procedura ID_VIP/ID_MATTIM: 12691 denominato "Pitigliano" ubicato nei comuni di Pitigliano (GR) e Sorano (GR) costituito da 20 (venti) aerogeneratori di potenza nominale 7,0 MW per un totale di 140,0 MW con relative opere connesse ed infrastrutture indispensabili.

Modulo per la presentazione delle osservazioni per i piani/programmi/progetti sottoposti a procedimenti di valutazione ambientale di competenza statale

“Progetto di un impianto eolico denominato “Pitigliano” ubicato nei comuni di Pitigliano (GR) e Sorano (GR) costituito da 20 (venti) aerogeneratori di potenza nominale 7,0 MW per un totale di 140,0 MW con relative opere connesse ed infrastrutture indispensabili”

Immagine 1. Vincoli ex art. 136 del CBC dal PIT della Regione Toscana e zona approssimativa dove è progettato l'impianto industriale.

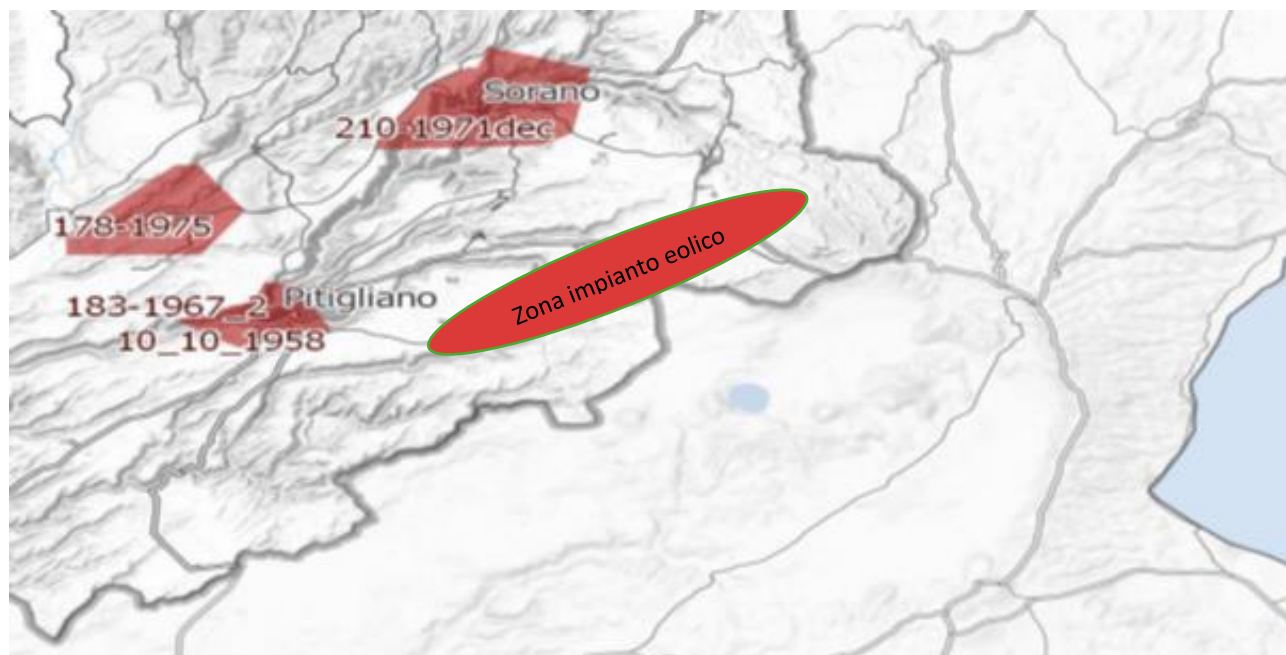
Inoltre, come sostiene la Proponente parte dell'impianto si verrebbe a trovare a 3,5 km dal centro abitato di Sorano. Infatti, tre degli aerogeneratori WTG 08, 09, 10 sono addirittura all'interno delle fasce di rispetto dei 3 km del suo vincolo paesaggistico di notevole interesse pubblico ex art 136 del CBC. Si evidenzia che così si crea

un'ulteriore incompatibilità con la tutela del Paesaggio.

Immagine 3. Cumulo di una parte di impianti eolici, fotovoltaici e geotermici industriali in progettazione ed esistenti intorno all'eolico industriale "Pitigliano".

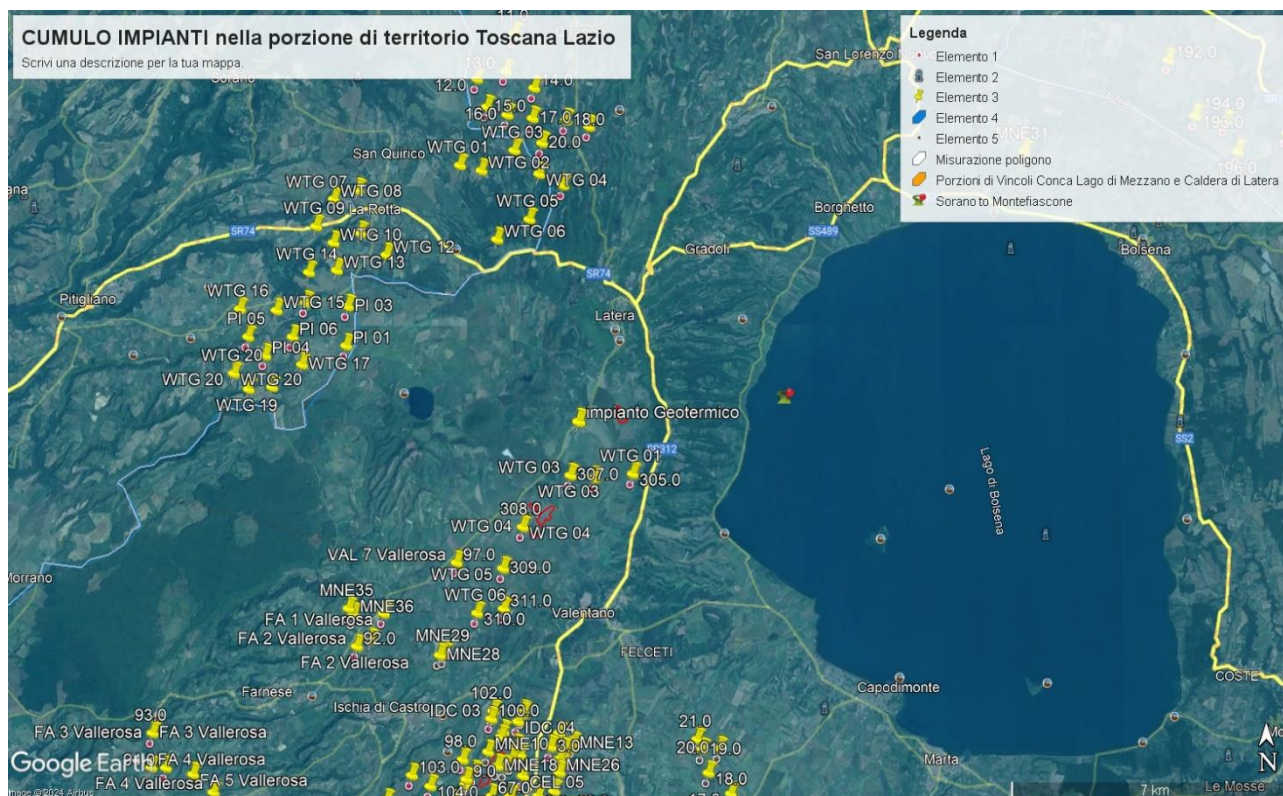
Culturali “*Ambito paesaggistico, geologico e geomorfologico dell’orlo della caldera di Latera ...*” Non vengono nemmeno citati gli impianti eolici in progetto al MASE, il “Rempillo” (6 aerogeneratori) e un altro in verifica amministrativa di 14 aerogeneratori e 72, 6 MW. Ad oggi nei territori di Pitigliano, Sorano e in quello limitrofo potenzialmente potrebbero essere insediati 40 aerogeneratori alti 200 metri e larghi 170. Ma la proponente non cita neanche altri impianti che creerebbero il cumulo e quindi maggiore impatto. Infatti, sul territorio della “Città del Tufo” (Sorano e Pitigliano) impatterebbero anche l’impianto eolico “Montarzo” di Onano con 13 aerogeneratori con le dimensioni ricordate, l’altro eolico industriale nel territorio di Valentano con sette aerogeneratori (stesse dimensioni), gli impianti di Farnese con un minieolico di 3 Torri alte 60 metri già installate in località Poggio del Crognolo e l’impianto eolico industriale “Vallerosa” (7 aerogeneratori alti 200 metri e larghi 158 metri) in procedura VIA presso la Regione Lazio. Inoltre, altri impianti del minieolico già presenti a Valentano, Cellere e Piansano e due progetti eolici industriali con le stesse dimensioni (200 m x 170 m) nel Comune di Ischia di Castro. La valutazione del cumulo non prende neanche in considerazione gli impianti industriali di fotovoltaico e agrivoltaico in progetto a Farnese, Valentano, Ischia di Castro, Cellere. L’impianto geotermico in procedura Via al MASE, progettato nella Caldera di Latera. Quindi è stata effettuata una valutazione del potenziale impatto cumulativo non veritiera a dispetto di quanto affermato dalla proponente che sostiene di aver preso in considerazione uno spazio di 10 km intorno al suo impianto per gli impatti che si creerebbero.

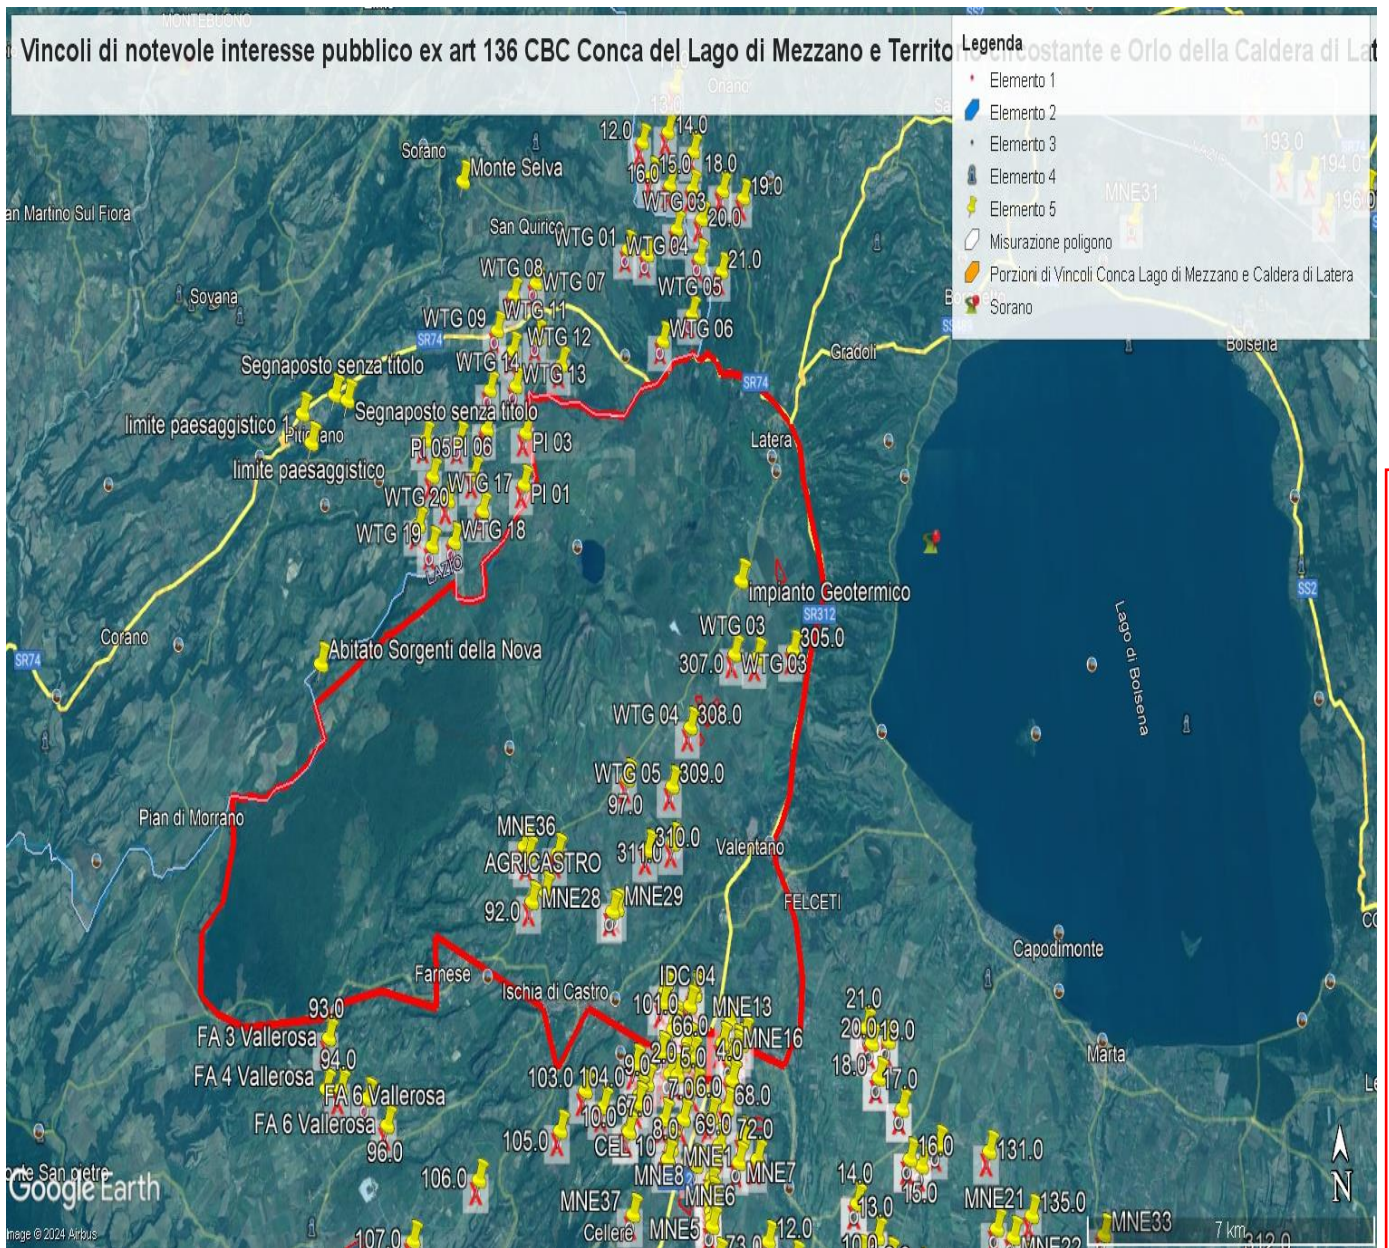
Il progetto è inteso essere realizzato in un'area caratterizzata da numerosi vincoli di carattere archeologico e non rispetta le dovute distanze da essi.

In generale, il progetto cozza contro l'esigenza di tutelare un paesaggio storico unico nel suo genere, per millenni plasmato dall'attività umana e dal suo integrarsi con le sue peculiarità naturali.

IMMAGINE n. 3 Impianto eolico industriale “Pitigliano” e distanze aerogeneratori dai Vincolo “Orlo della Caldera di Latera.

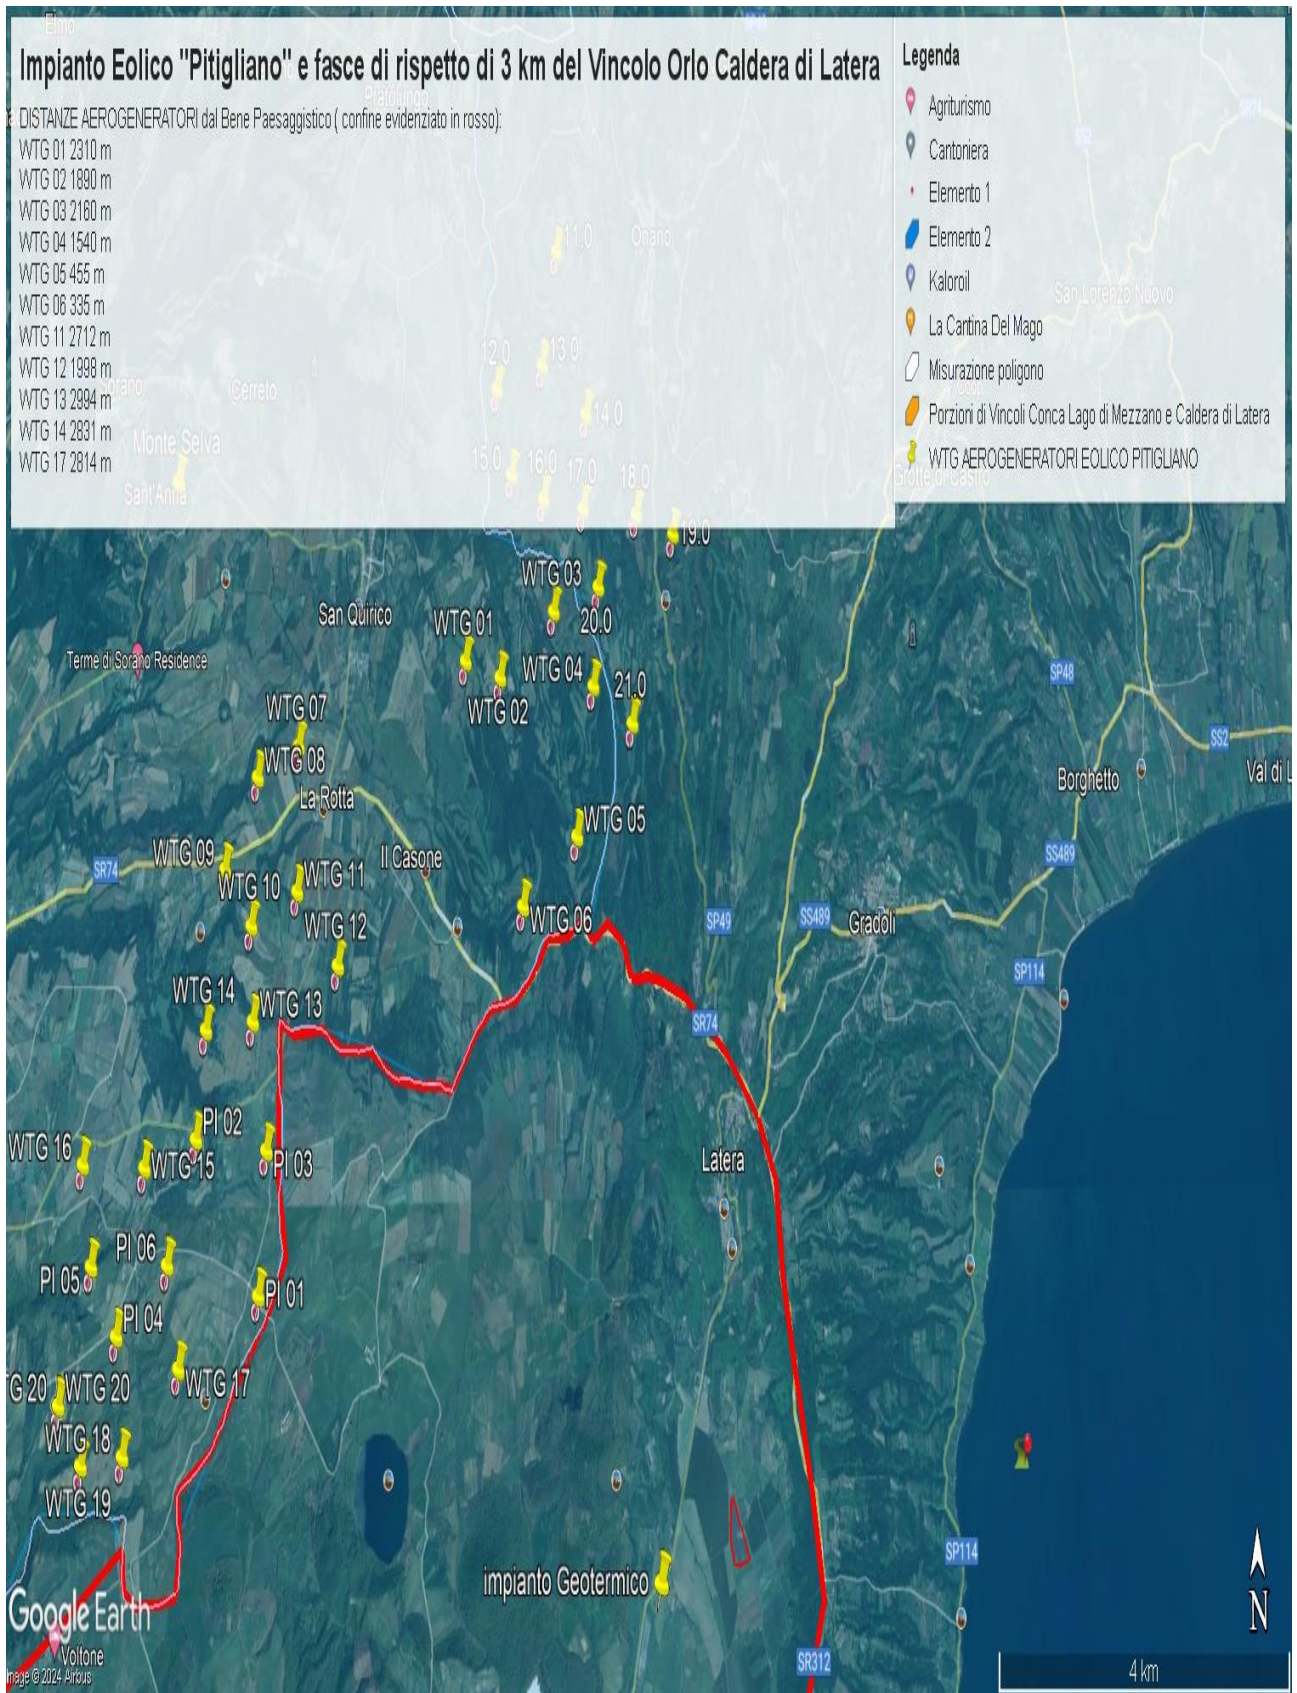
Come è illustrato nell'immagine si ribadisce che l'impianto industriale "Pitigliano" ricade completamente all'interno delle fasce di rispetto dei due vincoli di notevole

interesse pubblico e lambisce quelle di un terzo vincolo e quindi come affermato dal Consiglio di Stato nelle sentenze citate, l'impianto è insediato in area non idonea ai sensi dell'art. 20 comma 8 lettera c quater del D.Lgs. n. 199/2021 e ss.mm.ii al contrario di quanto sostiene la proponente.

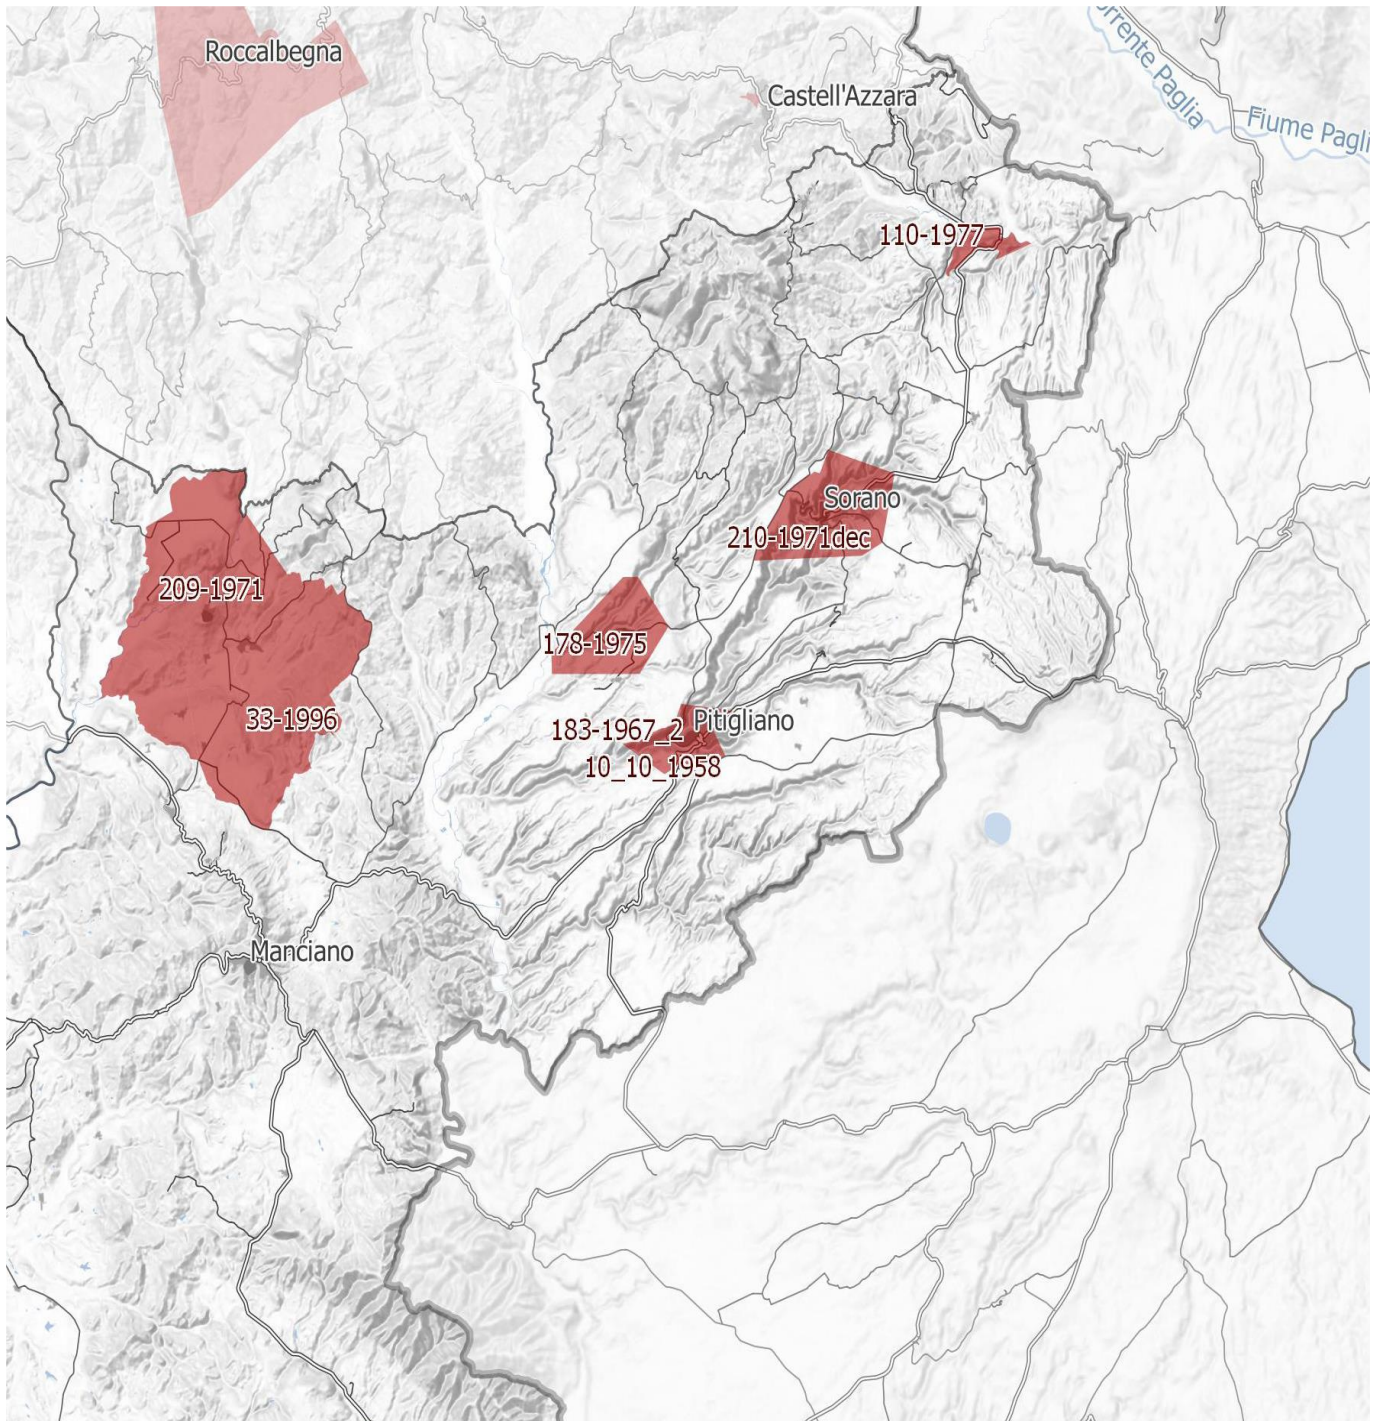
IMMAGINE n. 4 Si evidenzia che i tre aerogeneratori WTG 07, WTG 08 e WTG 09 impattano con il vincolo paesaggistico di notevole interesse pubblico del Centro Storico di Sorano. Il WTG 07 si troverebbe a 2828 m, WTG 08 2504 e WTG 09 2990. Il cavidotto dell'impianto invece impatta in buona parte del Vincolo paesaggistico ex art. 136 del CBC del Centro Storico di Pitigliano.

IMMAGINE n. 7 Mappa della intervisibilità degli impianti eolici elaborata dall'Associazione nazionale Amici della Terra. La mappa non è aggiornata comunque rende molo bene dell'enorme impatto visivo creato dal cumulo degli impianti.

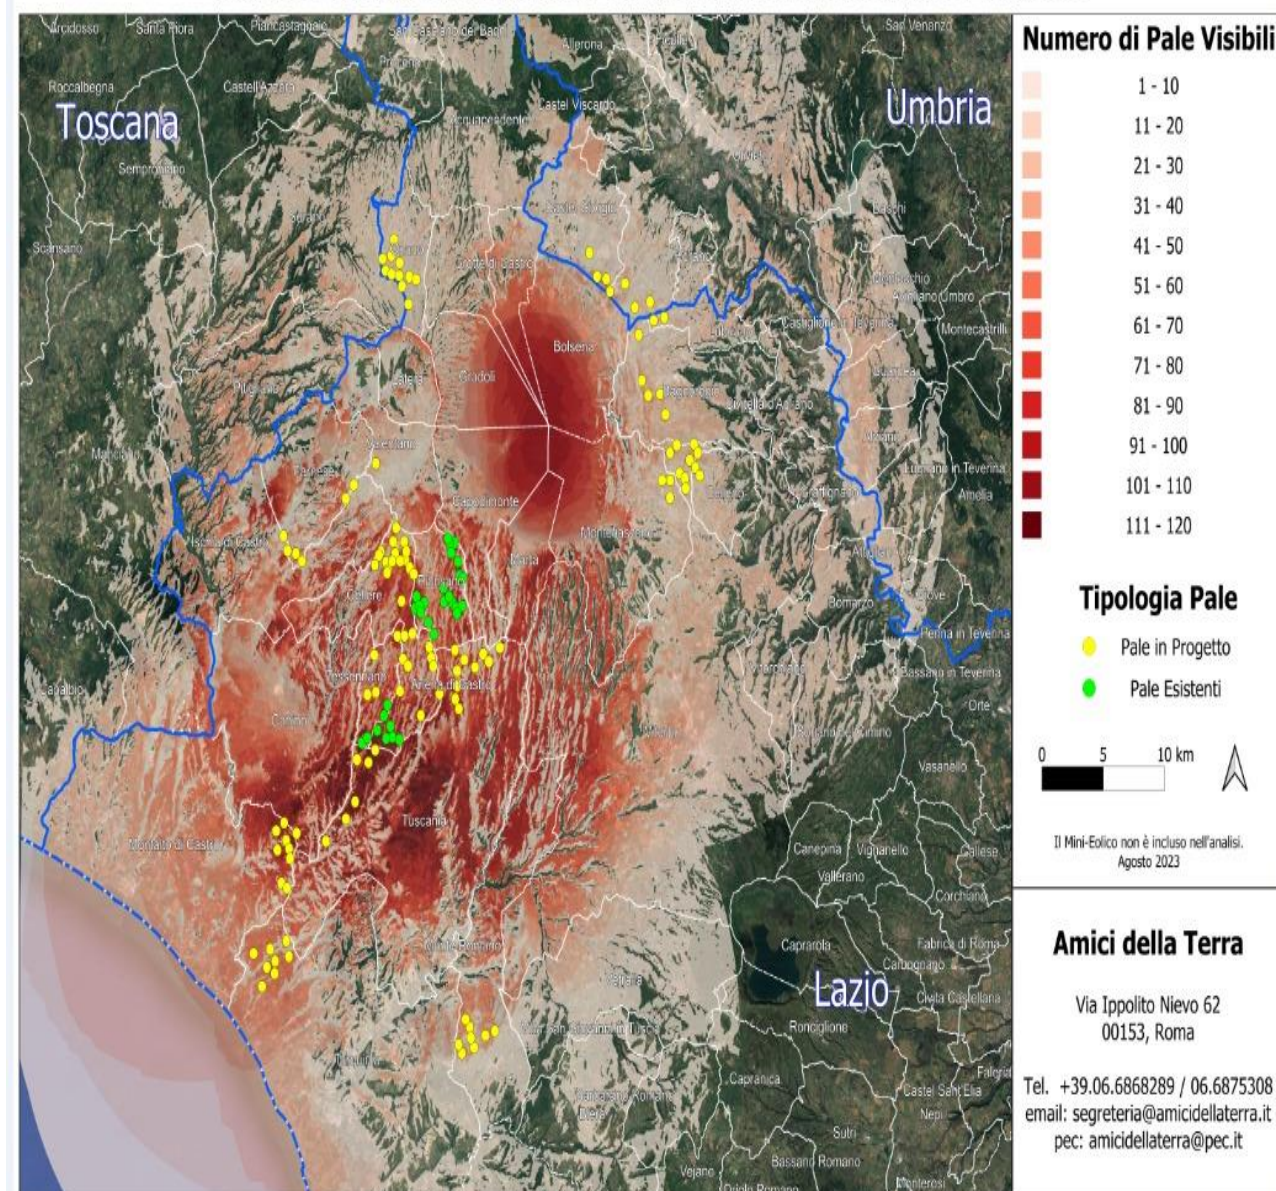
Se agli impianti eolici rappresentati qui sopra che non comprendono sia l'impianto eolico Pitigliano e le altre 14 pale del progetto eolico in verifica amministrativa sempre nel territorio di Pitigliano si aggiungono i migliaia di ettari (7000 fin'ora) di territorio occupato dagli impianti fotovoltaici e agrivoltaici e dalle altre tipologie appare chiaro il numero spropositato degli impianti FER nella bassa toscana e nella Tuscia.
